HECKENSCHERE

GT230-----B

TYPE H1B

R11017

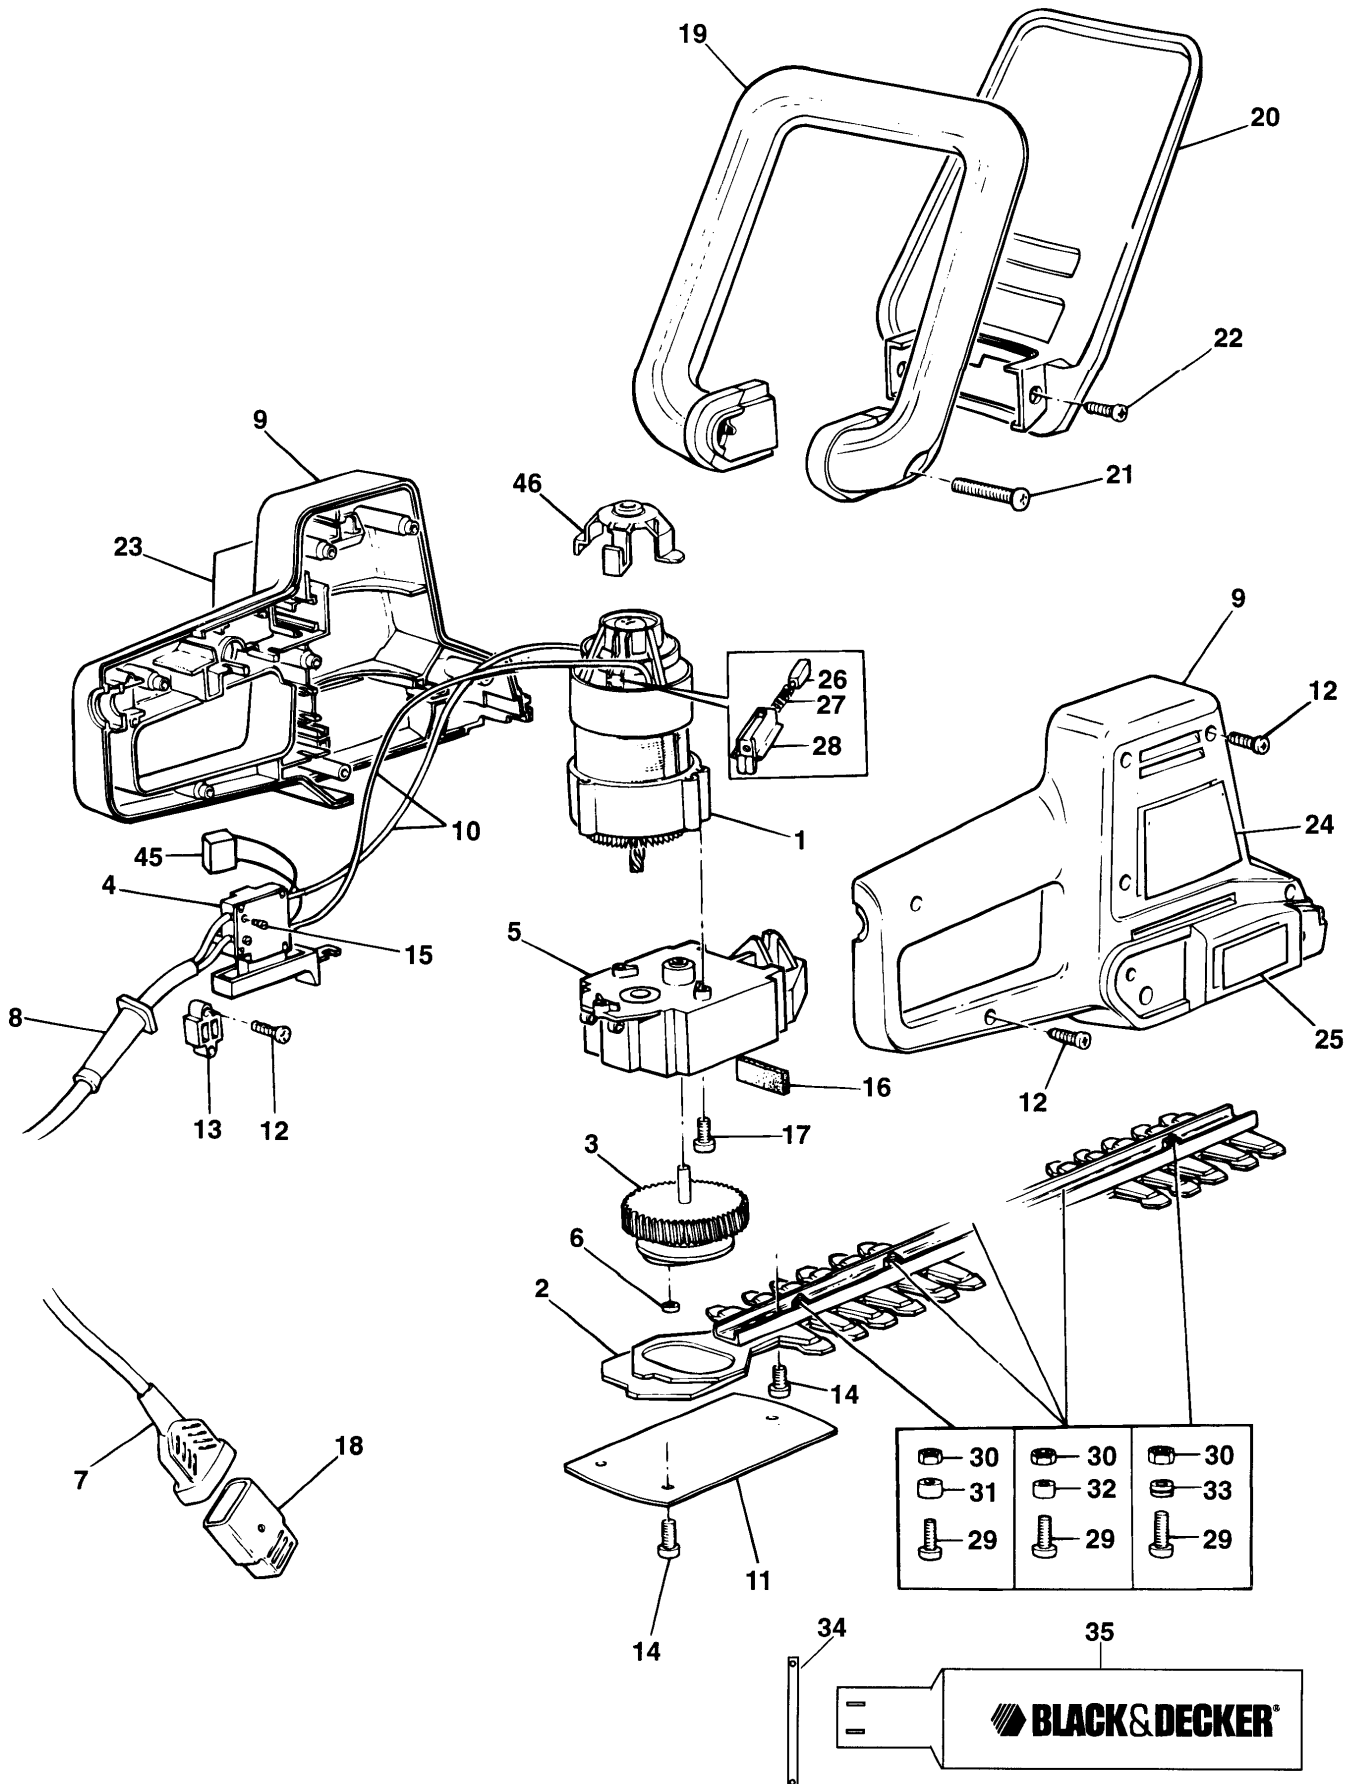
Blatt- und Getriebeverbesserung: Werden Artikel 2, 3, 6, 11 ben ö tigt, die Einheit durch Auswechseln von Artikel 2 und 11 aus der Blattversion GT230 H1E, H1F, H1G umr ü sten.

Einheiten ab Januar 1996:

Verbessertes Getriebegeh ä use (5), Abdeckung (11) und Schrauben (14) eingebaut.

Alle vor Januar 1996 hergestellten Teile, die das Getriebegeh ä use (5) erfordern, sollten den Reparatursatz (5) einsetzen.

Der Reparatursatz besteht aus verbessertem Getriebegeh ä use (5), Abdeckung (11) und 3T10 Torx Kopfschrauben.
